REPÚBLICA DE COLOMBIA
SUPERINTENDENCIA DE INDUSTRIA Y COMERCIO

Oficio N° 4885 de 18 de junio de 2019

Ref. Expediente N° NC2017/0003136

TÍTULO DE LA SOLICITUD: **“SISTEMA DE UNIÓN PARA ARMADO DE ESTRUCTURAS EN GUADUA”**

Tabla 1: Comparación de las características técnicas esenciales, con las del estado de la técnica.

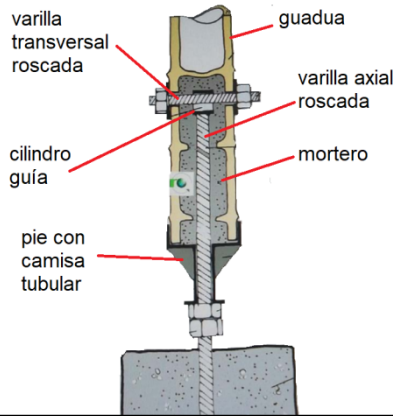
Características esenciales	D1
Sistema de unión para armado de estructuras	Un nodo de unión a tierra (figura pág. 18).

en guadua en nodos de unión, caracterizado porque está comprendido por:	
i) Un anclaje metálico con una varilla roscada transversal (2) a manera de pasador que se apoya directamente en las paredes de la guadua (1) ; y	Se observa en la figura de la pág. 18 que el nodo comprende una varilla roscada transversal apoyada sobre las paredes de la guadua. 
Una varilla roscada axial (6) ;	Se observa en la figura de la pág. 18 una varilla roscada recorriendo la dirección axial de la guadua.
Fijada a un cilindro base guía (3) de longitud no mayor al diámetro de la guadua (1),	La varilla roscada se une en su parte superior a un cilindro guía que se encuentra dentro del cañuto de la guadua, siendo entonces de menor diámetro que la guadua, tal como se observa en la figura de la pág. 18.
ii) Una botella PET (politereftalato de etileno) (4) y,	La figura de la página 18 muestra un pie con camisa tubular en la parte inferior de la guadua. No se menciona que esté hecho con una botella PET.

iii) Un relleno de mortero (7) en proporción 2:1 (arena - cemento).	Se observa en la figura de la pág. 18 un relleno de mortero al interior del extremo de la guadua. No se menciona la proporción del mortero.

El documento D1 se considera el estado de la técnica más cercano a la invención definida en la reivindicación 1 porque divulga un nodo de conexión a tierra para una pieza de guadua (figura de la pág. 18).

La diferencia entre la invención, definida en la reivindicación 1 y el nodo divulgado de D1, consiste en que en que éste último no divulga la inclusión de un recipiente ligero, en particular de PET, como encofrado del mortero, donde dicho mortero tiene una proporción 2:1 (arena-cemento).
